РАЗЯСНЕНИЕ № 3

към документация за участие
в открита процедура за възлагане на обществена поръчка с предмет:
„Доставка на редуктори” - реф. № 182/2015г ЗОП

„МИНИ МАРИЦА ИЗТОК” ЕАД
гр.Раднево

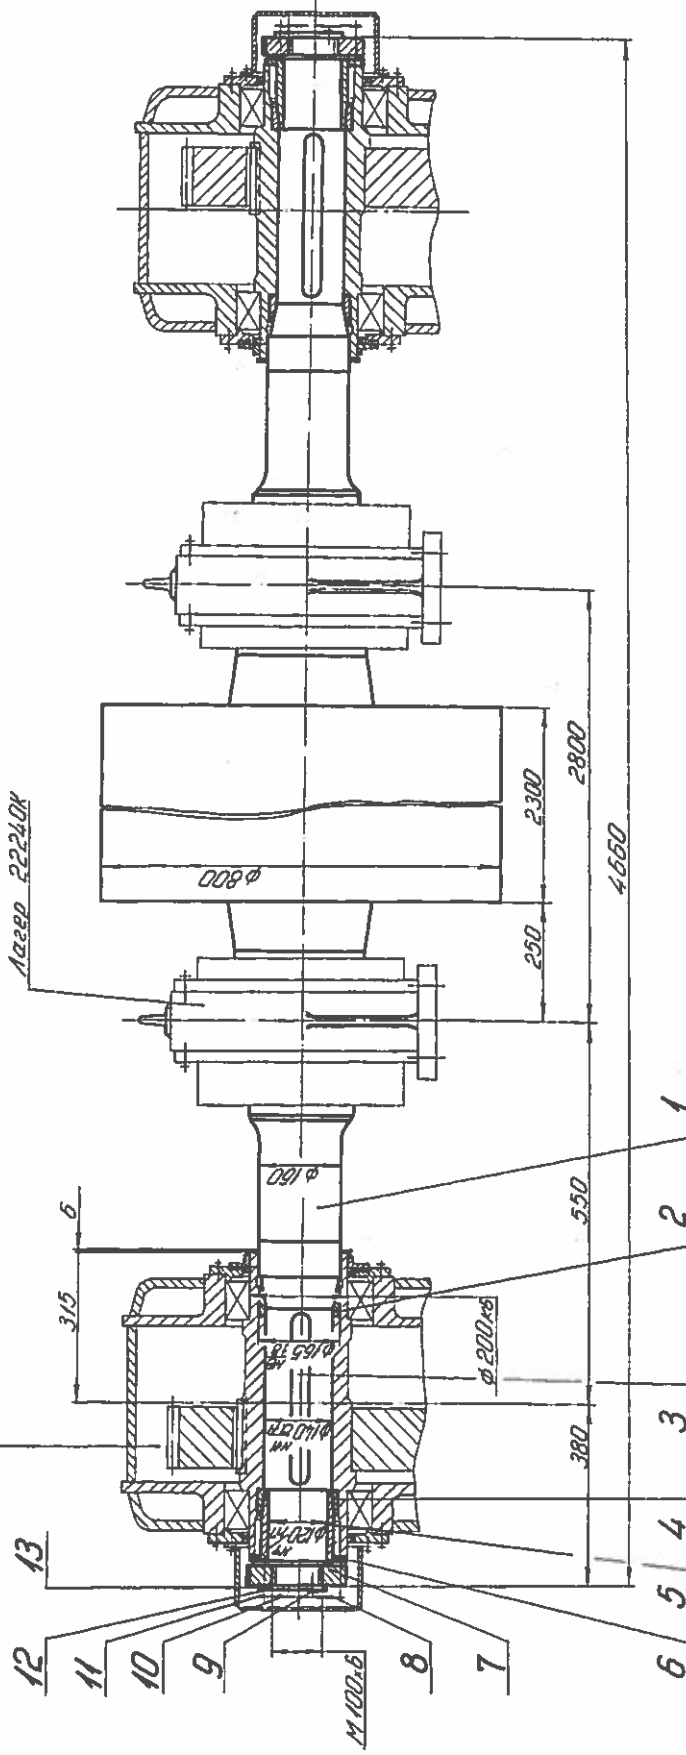
В стандарта са описани няколко опции за разположение на валовете и посоката им на въртене, докато цитираният от Вас номер на редуктор 14LA0/1-315x14 не внася яснота коя от тези опции следва да бъде взета под внимание.

С оглед оформянето на офертата, моля да отбележете буква “g” или “e” за посоката на въртене и число „0” или „1” за разположение на валовете от приложената таблица №1.

В отговор на запитване прилагаме чертеж на който е показан общ вид на задвижващия барабан, лагерните тела и 2бр. редуктори, които трябва да бъдат с означение съгласно TGL 37088 както следва:

- 14 La 0 – 350x16g – 1 брой
- 14 La 0 – 350x16e – 1 брой
